Projet de parc éolien Pied des Monts

Dossier de demande d'autorisation environnementale

Projet de parc éolien du Pied des Monts (08)

Mémoire en réponse à la demande de compléments

Schéma Zone d'Influence Visuelle vis-à-vis de Vaux Champagne (EDF Renouvelables – 2024)

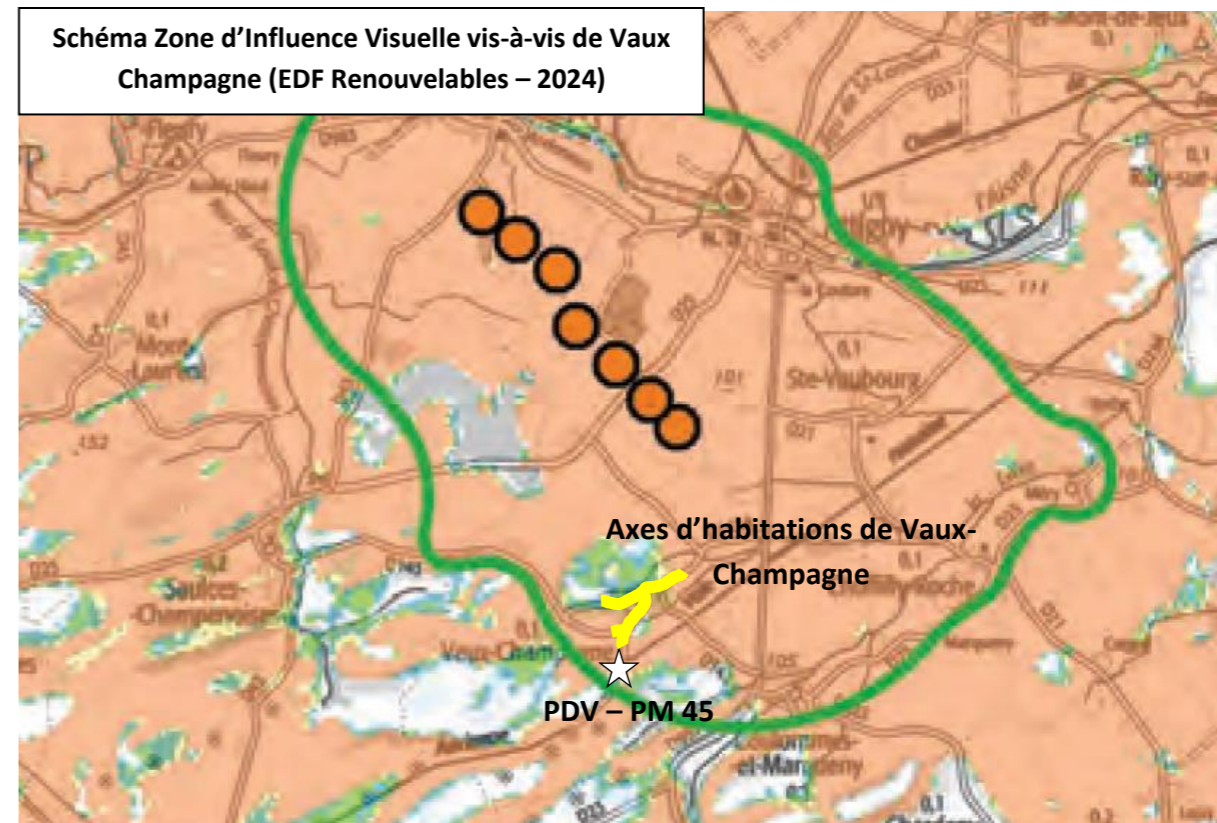
Le projet de parc éolien de Pied des Monts s'implante dans un lieu où le paysage et le patrimoine de ce secteur sont déjà impactés par les parcs existants. La densification du secteur amplifiera la saturation visuelle et va à l'encontre de la mise en valeur du paysage, du patrimoine et de son environnement. L'absence d'atteinte aux intérêts exprimés à l'article L511-1 du code de l'environnement n'est pas assurée.

Pour remettre en perspective ce point de vue, on peut resituer la commune dans la ZIV. Pour rappel, la ZIV est un outil maximisant : elle ne tient pas compte des masques visuels bâtis ou encore des végétations ponctuelles. Les habitations se trouvent au niveau des axes représentés en jaune sur le schéma ci-contre. On peut constater que sur le schéma, une partie significative des habitations se trouve au niveau d'une zone où le projet n'est pas visible.

Au vu des éléments présentés, la notion de saturation visuelle pour Vaux-Champagne est donc à relativiser. En effet, l'analyse des indices de saturation qui est faite dans l'étude d'impact est théorique, et concerne un point de vue en particulier. Cette situation n'est pas représentative de l'entièreté de la commune, dont les vues sont plus courtes, et filtrées du fait de la présence de masques visuels. De surcroît, la topographie et le motif bâti depuis la commune constituent d'importants masques visuels vis-à-vis du projet du Pied des Monts, et réduisent les covisibilités entre les parcs éoliens construits et le projet.

- **Point n°31 : Sentier 36 de la balade des crêtes, à la chapelle de Montmarin**

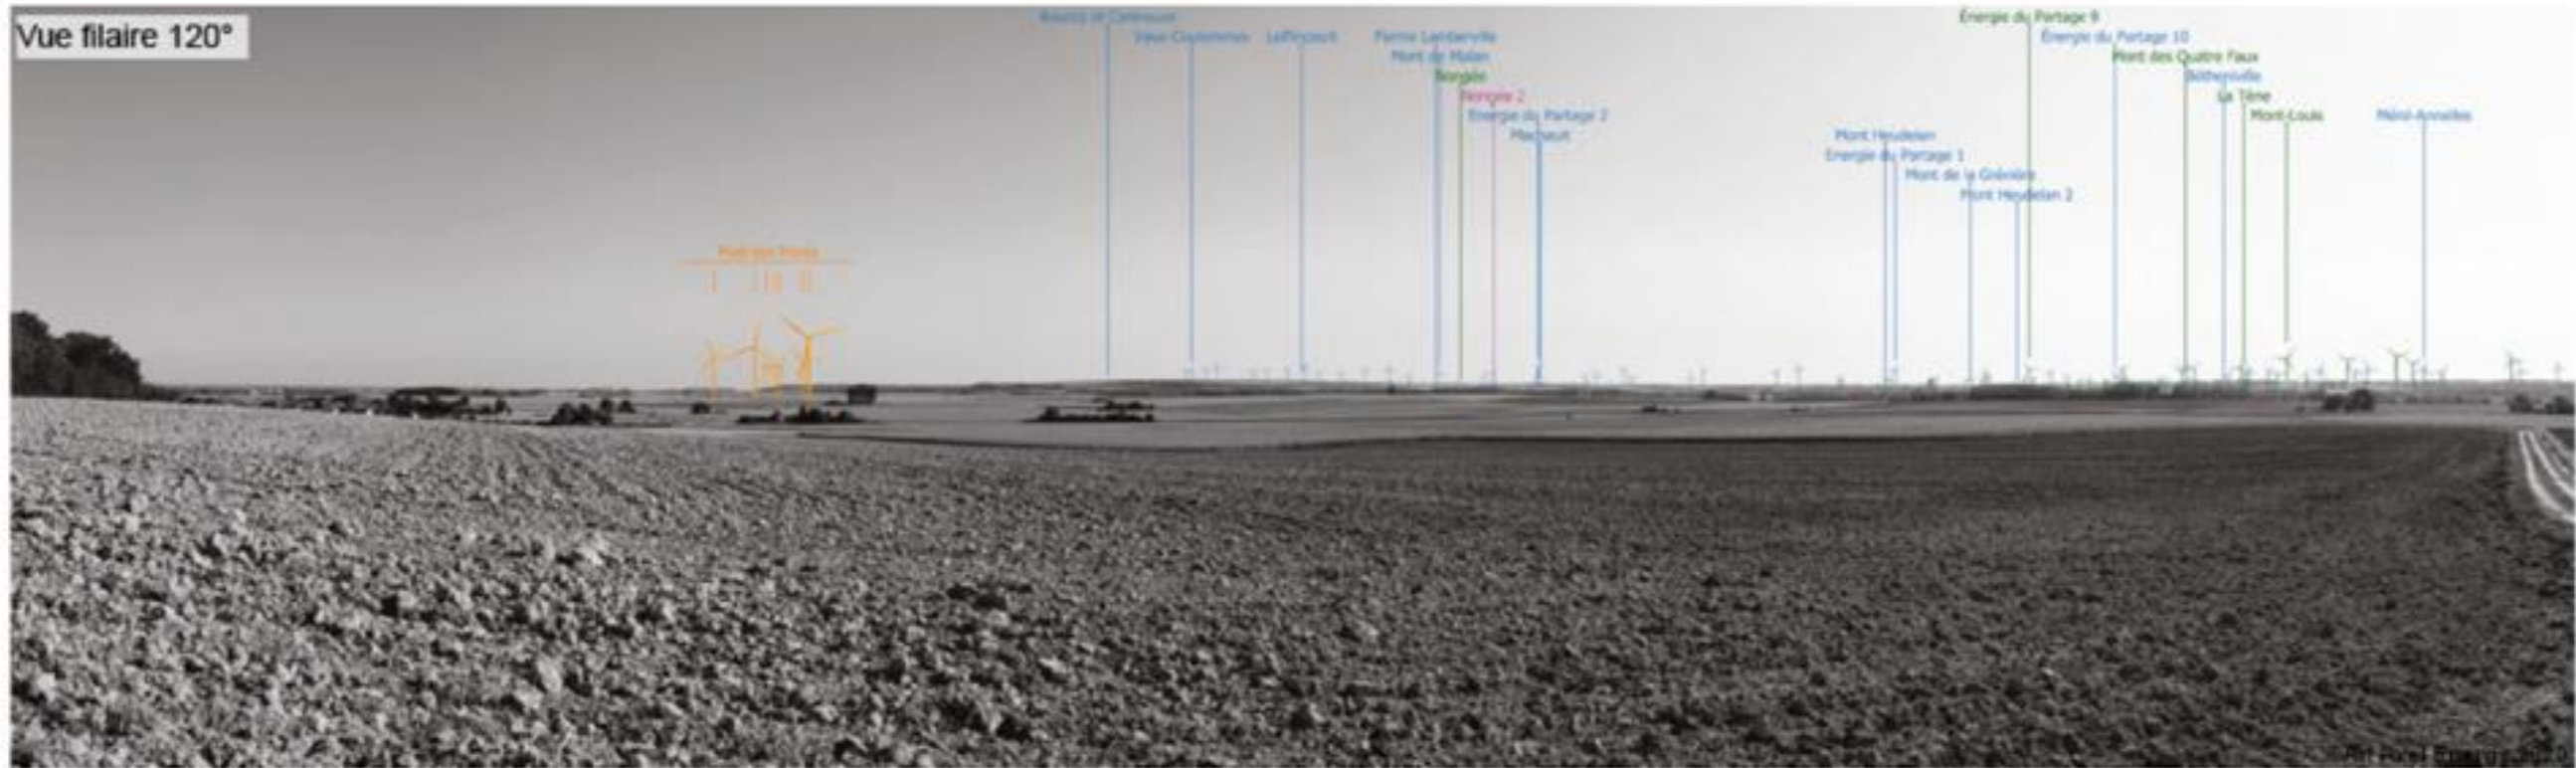
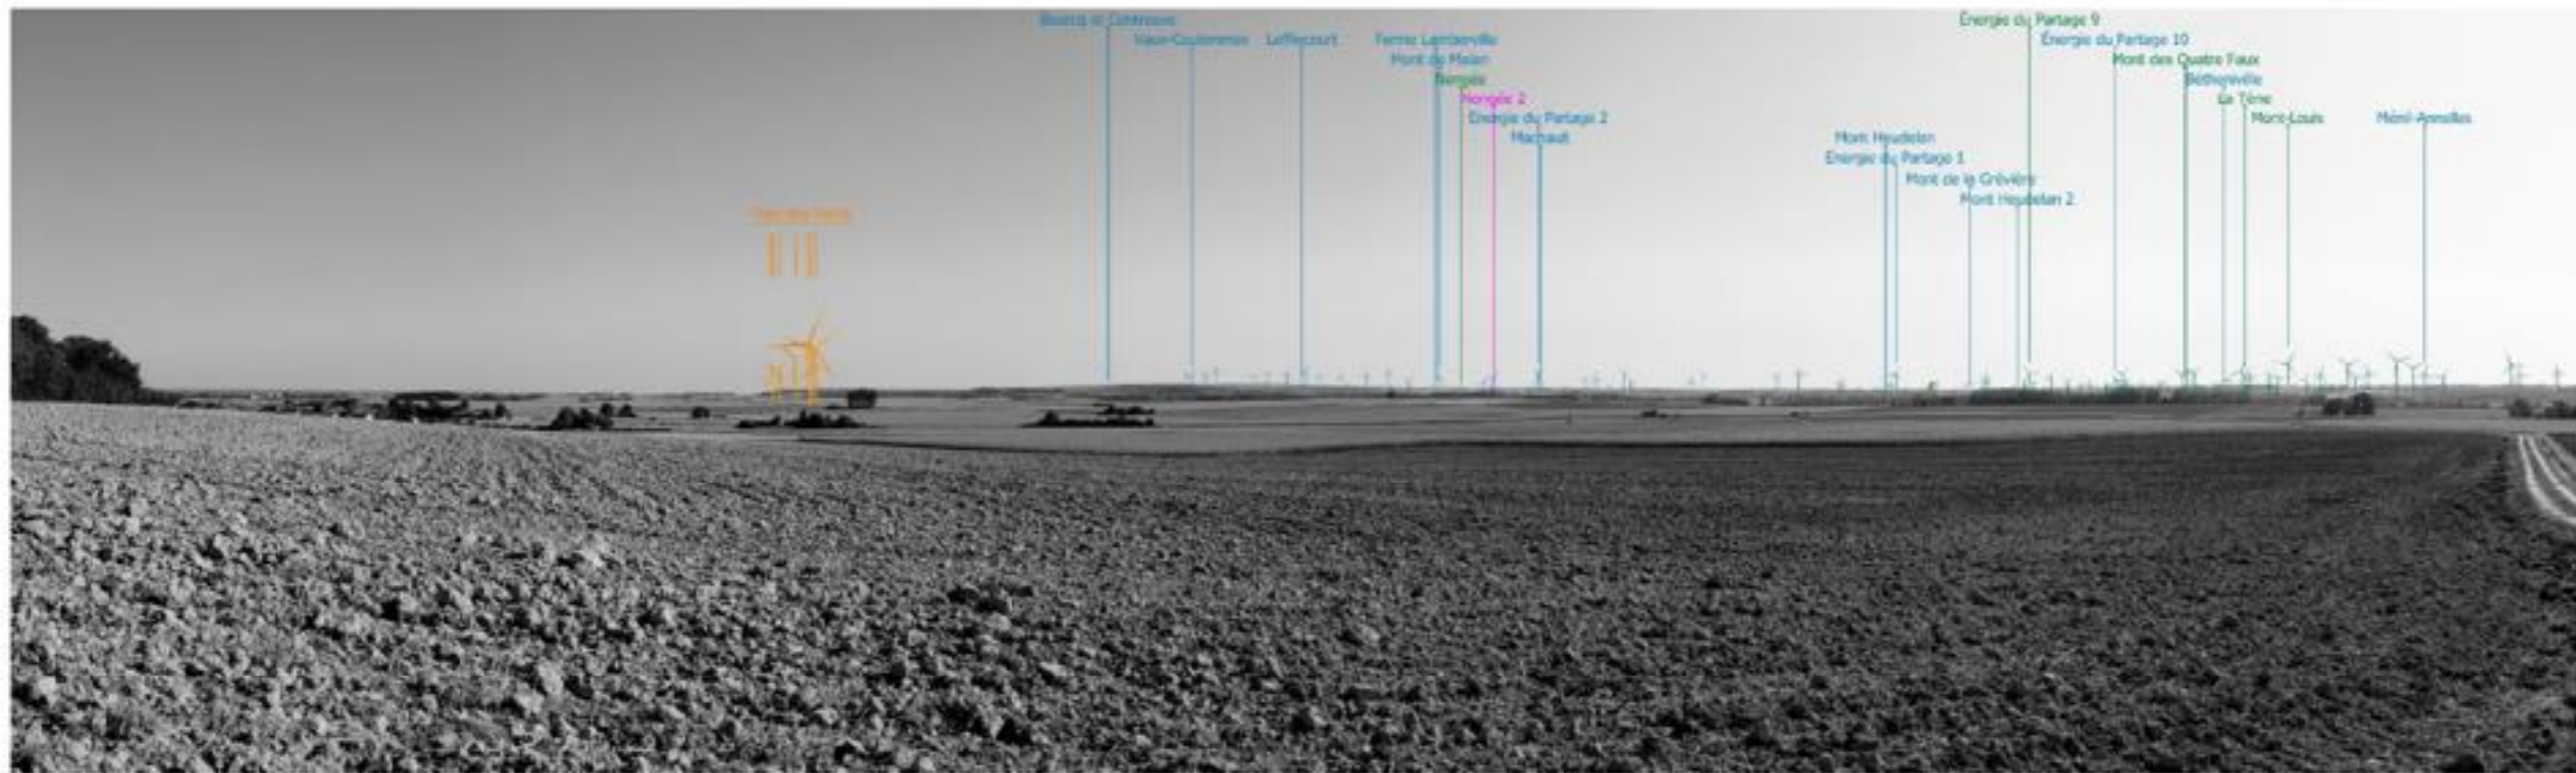
Il convient de revoir l'homogénéisation de l'implantation de ces éoliennes, y compris par la prise en compte des projets en cours, notamment celui de Vents du Vallage. Ainsi, les éoliennes E5, E6, E7 supprimeront 33° d'espace de respiration de la commune de Vaux-Champagne. L'impact sur la saturation visuelle par rapport à cette commune devra donc être reconsidéré, y compris éventuellement par le déplacement ou la suppression de tout ou partie de ces mâts.

La page suivante présente quelques photomontages pour illustrer les modifications apportées par la nouvelle implantation. Une analyse plus complète a été mise en annexe du présent document (cf Annexe 3). **Il ressort de cette analyse comparative une meilleure lisibilité du projet. Le changement de position des éoliennes permet de créer une ligne continue de sept éoliennes dont les espacements inter-éoliens sont réguliers. Le projet ne se scinde donc plus en deux sous-groupes distincts de quatre et trois éoliennes. Le projet peut être plus simplement identifié comme un élément faisant partie intégrante du paysage.** Mise à part ce changement notable qui relève de notion plus subjective, la valeur de l'angle d'occupation de l'horizon, la taille apparente des éoliennes ou encore le rapport d'échelle resteront quasiment inchangés par rapport aux analyses faites pour le projet initial du Pied des Monts.

Projet initial (Février 2023) – Vue filaire – Sentier 36 de la balade des crêtes, à la chapelle de Montmarin (Sources : An Avel Energy)

Projet modifié (Janvier 2024) – Vue filaire – Sentier 36 de la balade des crêtes, à la chapelle de Montmarin (Sources : An Avel Energy)
